Febrero 2023 | Danfoss Climate Solutions for Cooling

# TECH INSIDER

## Cambio del diagrama de cableado de los códigos A14 de Optyma para aplicaciones comerciales ligeras

Conexión eléctrica existente

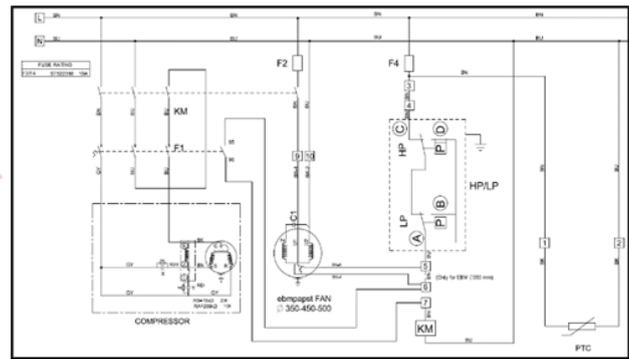
De acuerdo con el diagrama de cableado, el PTC se conecta a la fuente de alimentación; sin embargo, como medida de mejora de la calidad, nos hemos dado cuenta de que el PTC debe conectarse a la salida (lado de carga) de un fusible del circuito de control para protegerlo mejor contra quemaduras en caso de cortocircuito. El cortocircuito puede producirse si se corta el aislamiento del cable y hay contacto entre un cable y una pieza metálica de una unidad.

- Se ha cambiado el diagrama de cableado interno para mejorar la calidad y la seguridad de PTC contra quemaduras en caso de cortocircuito.
- No hay cambios en ninguna otra característica o componente.

**Los cambios se introducirán en las nuevas unidades de producción y se actualizará el diagrama de cableado.**
